Erläuterungen zur Stellungnahme der BI Lärmschutz Laaerberg; Schädigung von Gewässern; Stand der Technik; Minimierungsgebot; Bodenversiegelung

UVE zum Projekt Parallelpiste 11R/29L. - Schutzgut Gewässer. Fachbeiträge 02.320; 09.01; 06.13; 02.230; 02.231

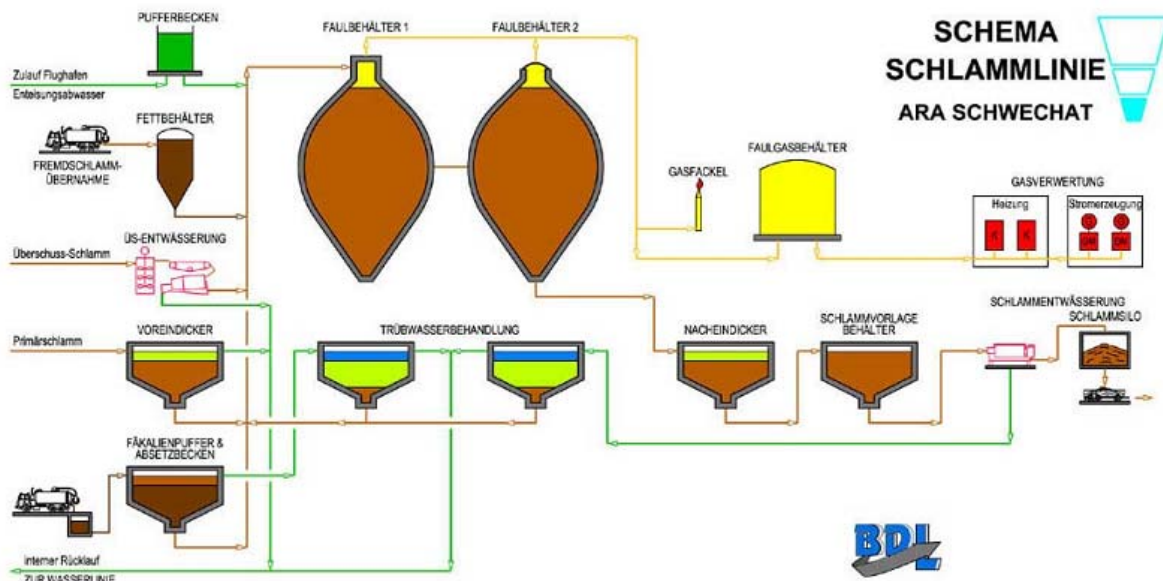
Es wird nirgends erläutert, warum die Abwässer aus der Flugzeugenteisung in die Faultürme eingebracht werden. Da Glykole zu den leicht abbaubaren organischen, wasserlöslichen Substanzen zählen, erscheint diese Vorgangsweise nicht verständlich, weil sie zu einer hydraulischen Belastung der Faultürme führt, die in der Kläranlage sonst nur für die Schlammlinie eingesetzt werden, wie die folgende schematische Darstellung aus der Website des Abwasserverbands zeigt:

Abbildung 14: Vertikale (tiefenspezifische) und horizontale (breitenspezifische) Ausbreitung der Einleitung bei RNW96 ($Q=898\text{m}^3/\text{s}$) und einer Einleitungskonzentration von 200 mg CSB/l.

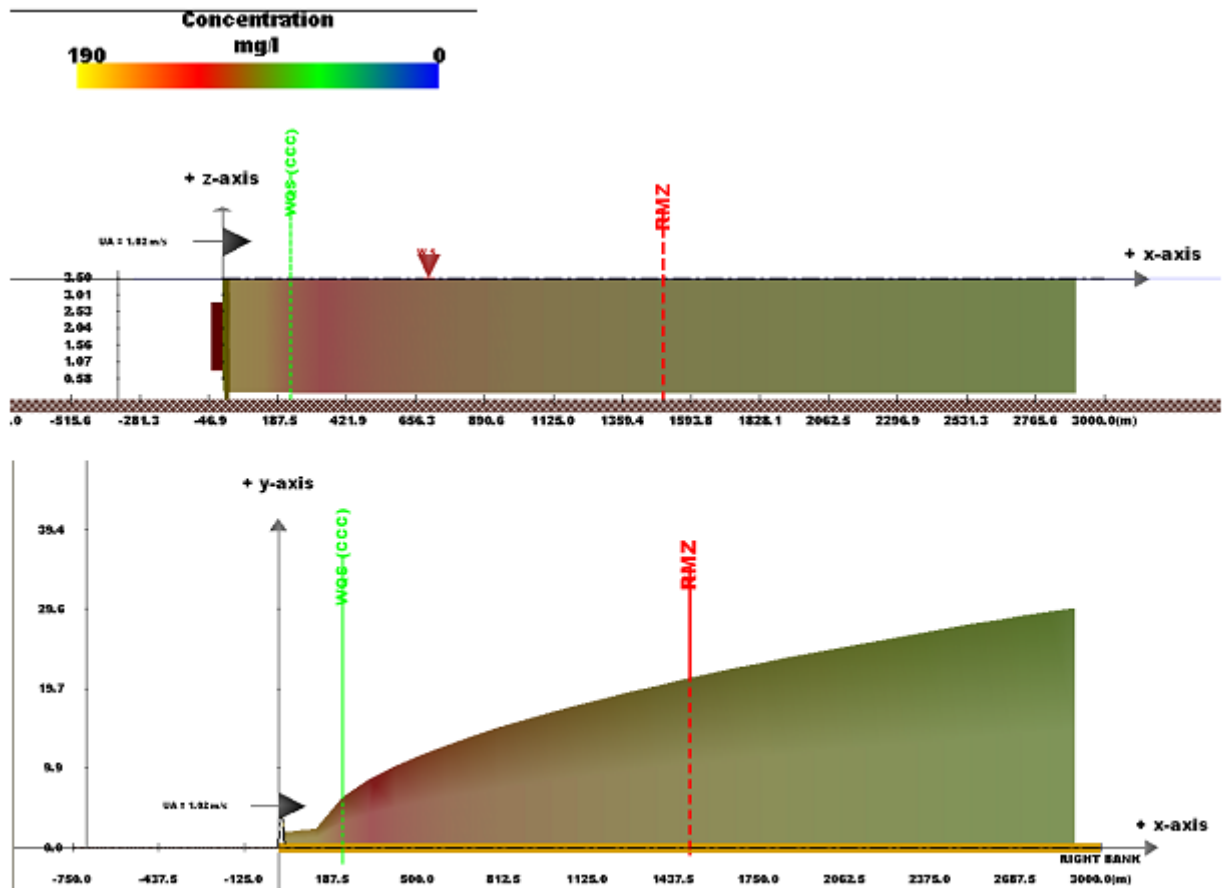
Die Simulation ergibt wie zu erwarten war, eine horizontal deutlich ausgeprägte Abwasserfahne mit hohen Konzentrationen im nahen Uferbereich und am Blockwurf des Ufers. Dagegen eine rasche vertikale Durchmischung, sodass schon nach rund 190 m die volle Vertikale des Uferblockwurfs gleichförmig kontaminiert wird.

Bei 10-facher Strombreite wird die Mischzongengrenze nach der QZV (Qualitätszielverordnung) mit 2.700 m ab Einleitung angegeben. Dort beträgt die CSB-Aufstockung im Mittel noch 10 mg/l, das heißt, die Belastung der Vorflutwassers würde bei den Modellannahmen RNW_200 mg CSB/l verdoppelt (siehe nächstes Diagramm). Vom Ufer zur Strommitte existiert in der Fahne ein horizontales Konzentrationsgefälle, die Angaben in der Simulation erfassen die Mittelwerte, die tatsächlichen Konzentrationsspitzen in Ufernähe sind jedenfalls höher⁸.

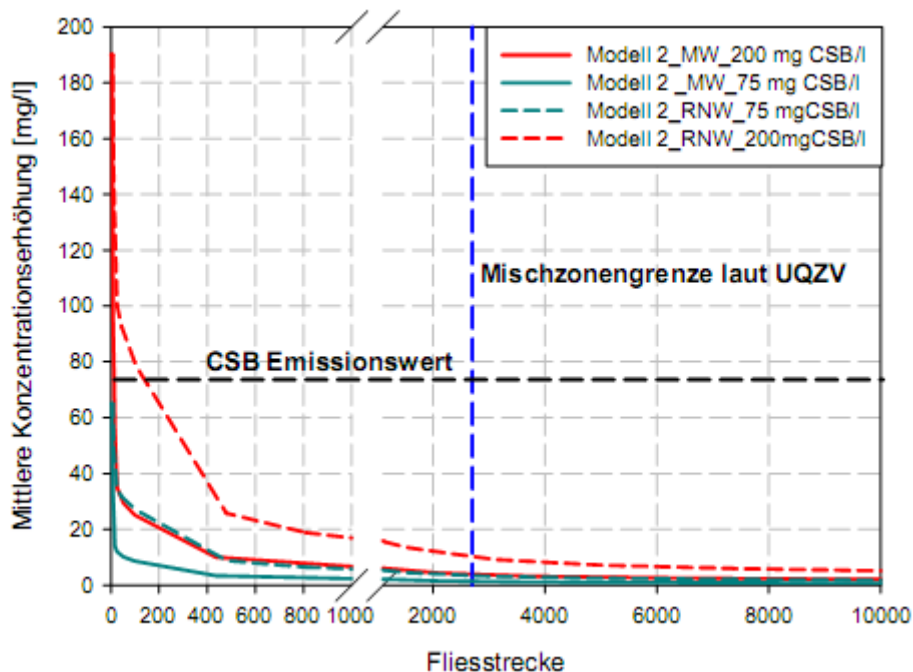
Während in den FB 02.230 und 02.231 vor allem die QZV Chemie diskutiert wird, die aufgrund der Inhaltsstoffe des Oberflächenwassers wahrscheinlich nicht relevant sein dürfte⁹, erscheint für die ökologische Beurteilung wesentlich, dass durch die Einleitung eine kilometerlange erhebliche Kontamination des rechten Uferblockwurfs eintreten kann, und eine dadurch mögliche Schädigung des Fischbestands überhaupt nicht diskutiert wird (da ja fischökologische Aspekte außer acht gelassen werden).

Abbausystem Gelände (ASG)

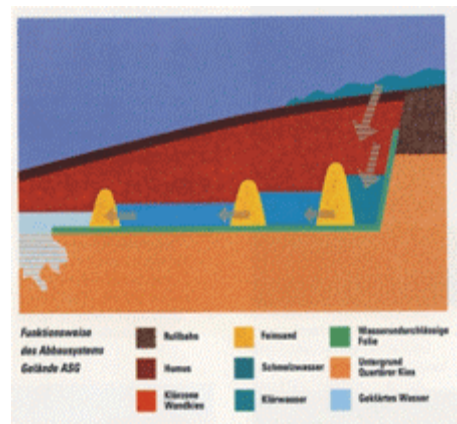
- Für die bei der winterlichen Flächenenteisung anfallenden Oberflächenwässer werden beim Flughafen München für die Rollwege lokale Reinigungsmaßnahmen über Sickeranlagen¹¹ angewendet, die offenbar eine bessere Umweltvariante darstellen, als die im FWAG-Projekt vorgesehene Vorgangsweise. Obwohl auch in der Stellungnahme des BMLFuW vom 25.5.2007 verlangt wurde, dass Varianten der Abwasserbehandlung in der UVE zu diskutieren seien, unterblieb dies. Die UVE ist daher auch in Bezug auf die Anforderungen an ihre Vollständigkeit als unzureichend zu bewerten, weil nicht untersucht wurde, ob bessere Umweltvarianten verfügbar sind.¹²
